**Verslag huishoudelijke elektrische installatie op laagspanning en zeer lage spanning****Algemeen:**

Referentie: 008-20260630-05	Datum controle: 30/06/2026
Keurder: 008

Eigenaar:	Gullentops Jolande	EAN-code:	541449400000267022
Adres installatie:	Meesberg 28, 3220 - Holsbeek	Nummer teller(s):	1SAG3205064656
		Distributienetbeheerder installatie:	Fluvius
Datum uitvoering installatie:	☒ Vóór 01/10/1981 ☐ Tussen 01/10/1981 en 01/06/2020 ☐ Vanaf 01/06/2020		
Type:	☒ Wooneenheid ☐ Niet-huishoudelijk ☐ PV ☐ Batterij ☐ Laadpaal

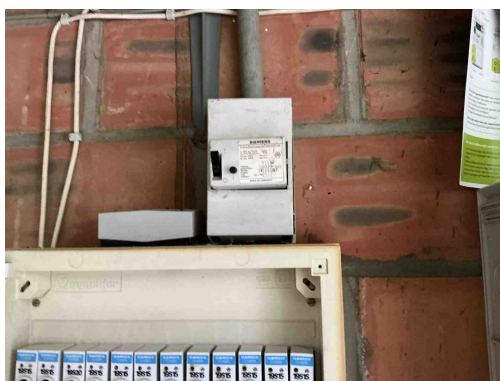
B17 - De voedingsspanning is niet op elk bord vermeld (Boek 1: 3.1.3.3).
Opmerking: Oa. Bord 1 en 2

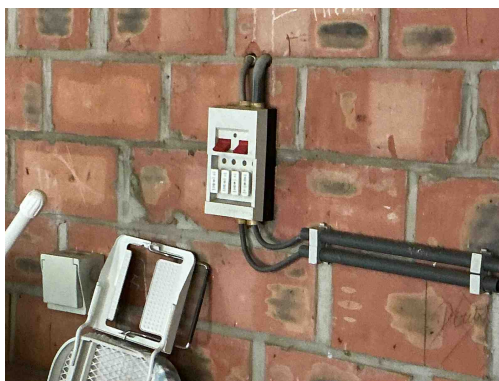
B29 - Het elektrisch verdeelbord in een huishoudelijke ruimte is niet voorzien van een deur (Boek1: 5.3.5.1).
Opmerking: Oa bord 1, bord ketel

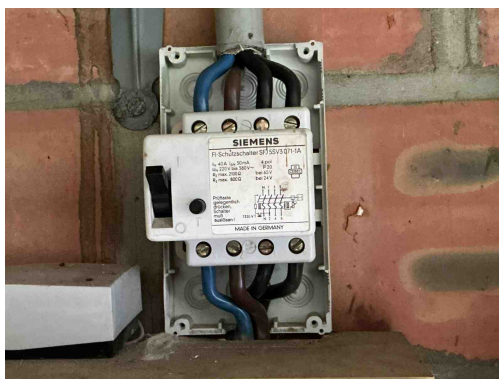
B29 - Het elektrisch verdeelbord in een huishoudelijke ruimte is niet voorzien van een deur (Boek1: 5.3.5.1).

Opmerking: Oa bord 1, bord ketel

B30 - De houder van de beveiliging in een huishoudelijke ruimte is niet voorzien van aangepaste kalibreerelementen (Boek1: 5.3.5.5).

Opmerking: Oa bord 2, bord ketel

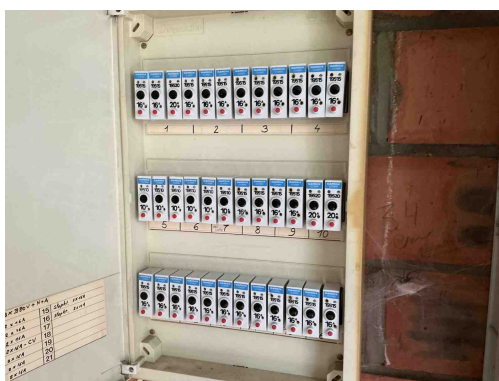
D24 - De differentieelstroombeschermingsinrichtingen die worden geplaatst in huishoudelijke installaties dienen tenminste van het type A te zijn (Boek 1: 5.3.5.3).

Opmerking: Oa bord 1

D04 - De hoofddifferentieelstroominrichting is niet verzegelbaar (Boek 1: 4.2.4.3).

Opmerking: Oa bord 1

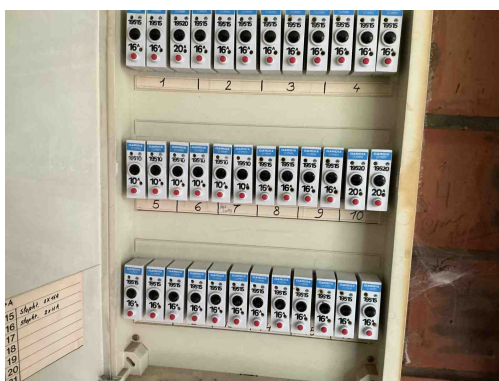
B30 - De houder van de beveiliging in een huishoudelijke ruimte is niet voorzien van aangepaste kalibreerelementen (Boek1: 5.3.5.5).
Opmerking: Oa bord 2, bord ketel

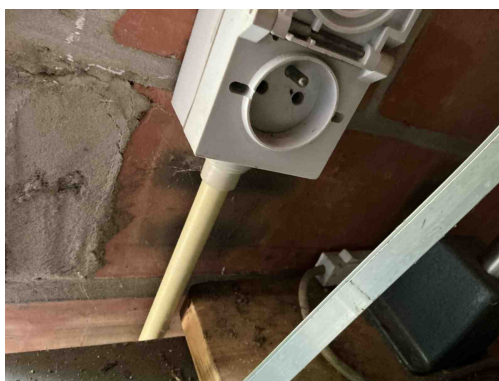
B26 - Het elektrisch bord kon niet gedemonteerd worden (Boek 1: 5.3.5.1).

Opmerking: Oa bord 2 automaten zeer strak vast

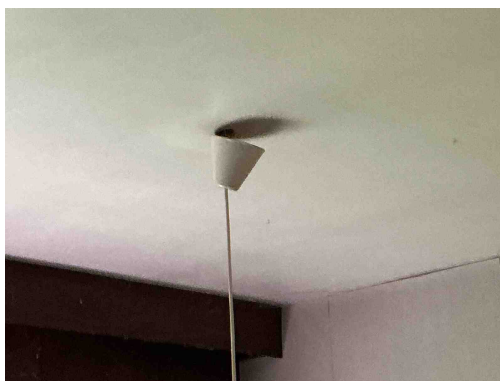
T11 - De contactdozen waarvan de toegekende stroomsterkte maximaal 16A en de toegekende spanning maximaal 250V bedraagt en niet bedoeld zijn voor de voeding van een of meerdere verbruikstoestellen voor een specifiek doel en niet geplaatst zijn in of op schakel- en verdeelborden, beschikken niet of IPXX-D (incl. gemeenschappelijke delen residentieel geheel) (Boek 1: 4.2.2.3/5.3.5.2).

Opmerking: Oa garage

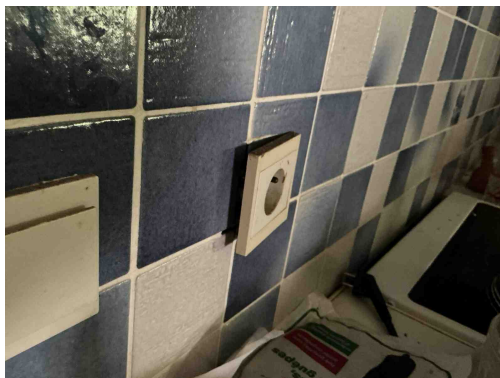
T21 - Het elektrisch materieel is niet geplaatst volgens de voorschriften van de fabrikant/ regels van goed vakmanschap . (Boek 1: 1.4.1.3)

Opmerking: Oa bevestiging lamp eetkamer

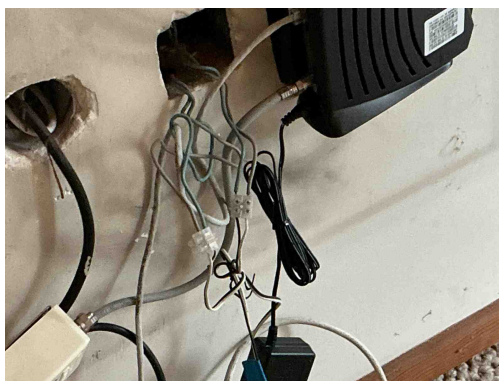
T10 - Bepaalde contactdozen en/of schakelaars zijn niet degelijk bevestigd (Boek 1: 1.4.1.3).

Opmerking: Oa keuken,

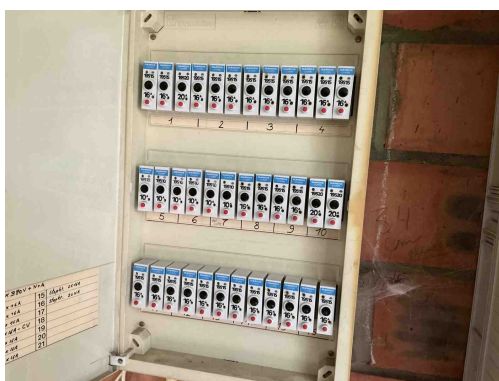
C26 - De verbindingen zijn niet gebeurd in borden, in aftakdozen, aan de klemmen van contactdozen, schakelaars of in de verlichtingstoestellen (Boek 1: 5.2.6.1).

Opmerking: Oa living,

C21 - Het gebruik van geleiders van het type VOB, zonder bijkomende afscherming is niet toegestaan (Boek 1: 5.2.9.6).

Opmerking: Oa living
